Anlage 5 zu 149/2018

Steinböber

Städtebauliche Ideenskizze

Plan-Nr 58-04

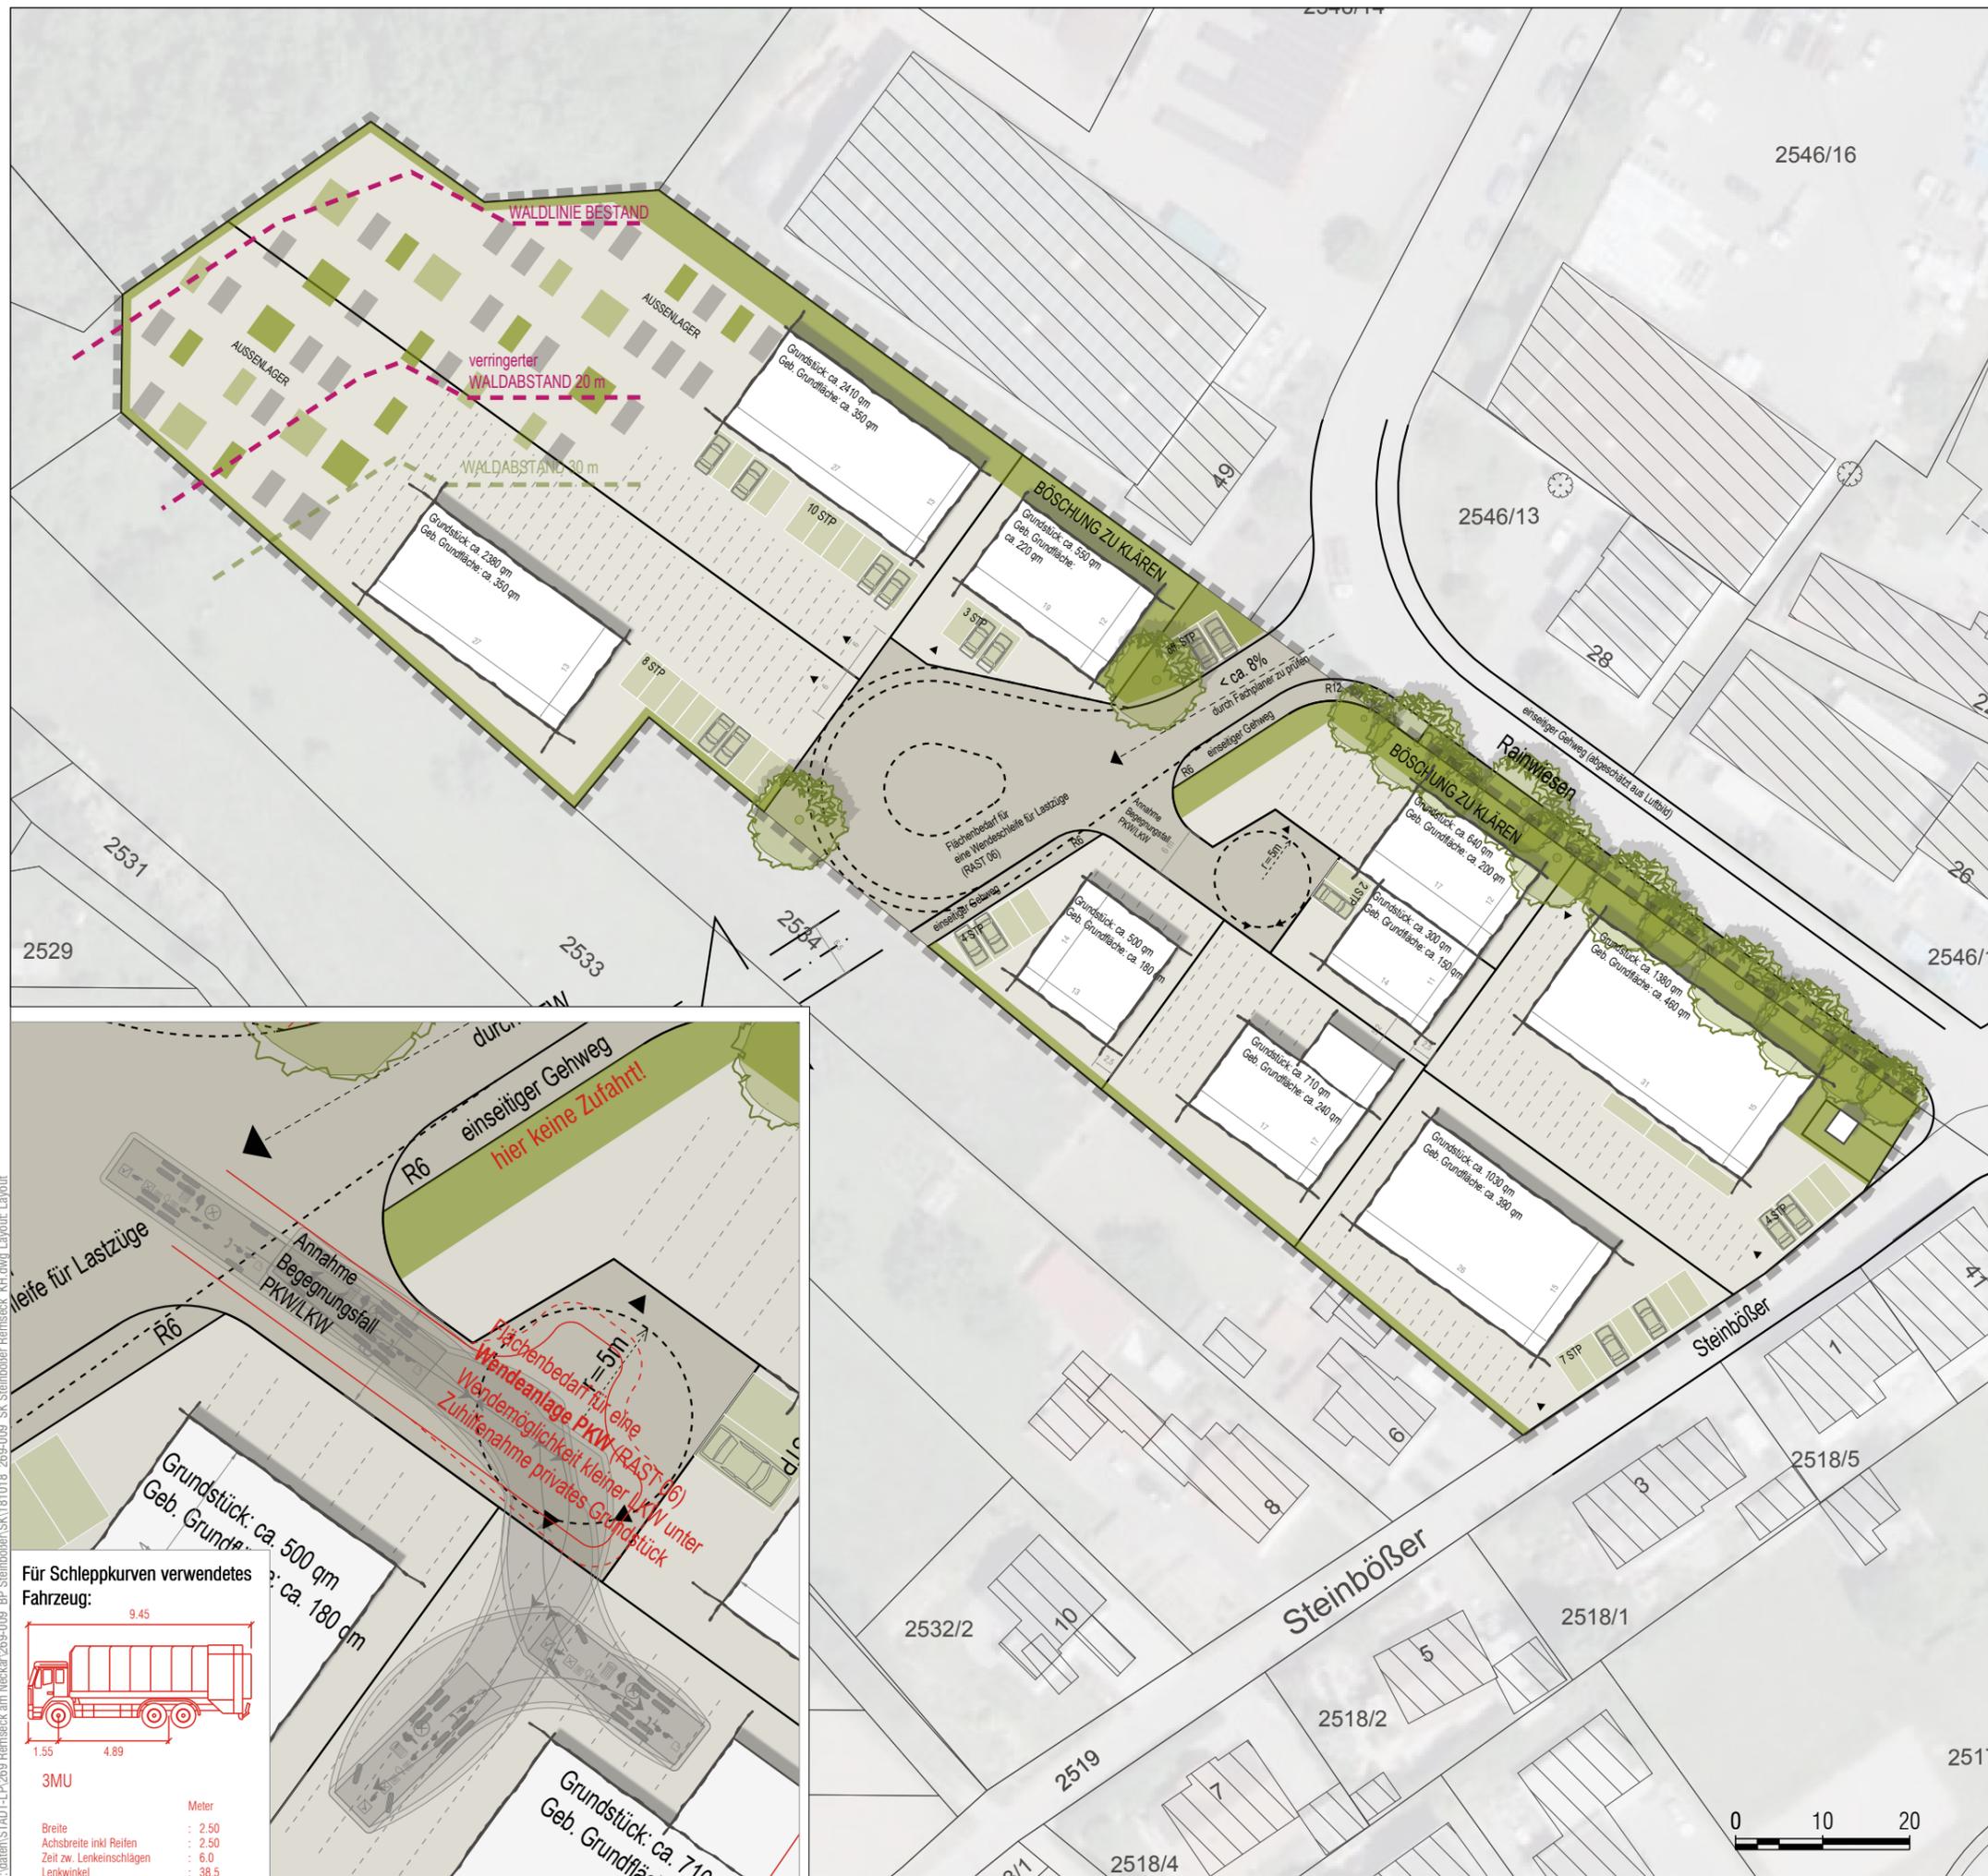
4. Anmerkung von Hr. Müller (Gerst Ingenieure) zur Erschließungsplanung:
Wendeschleife: Die Wendeschleife für Lastzüge ist ausreichend dimensioniert und entspricht den Vorgaben der RAST 06
 Die Längsneigung der geplanten Erschließungsstraße ist mit ca. 8 % sehr hoch, scheint aber notwendig, um bei einer evtl. späteren Verlängerung der Straße (Vorplanung ISTW) eine geländenahe Führung zu gewährleisten.
 Hierzu müssten evtl. noch weitere Untersuchungen/Geländeaufnahmen erfolgen.
Stichweg: Die Wendeanlage für PKW ist ausreichend dimensioniert und entspricht den Vorgaben der RAST 06
 Das Wenden eines kleinen LKW auf dem privaten Grundstück ist möglich. Eine Wendemöglichkeit für ein Müllfahrzeug ist nicht gegeben. Müllimer müssen zur Abholung nach vorne zur Wendeschleife gebracht werden.
Entwässerung: Die Entwässerung der Grundstücke über die vorhandenen Leitungen (Trennsystem) in den Straßen Rainwiesen und Steinböber ist möglich. Evtl. notwendige Rückhaltemaßnahmen müssen noch detailliert untersucht werden.
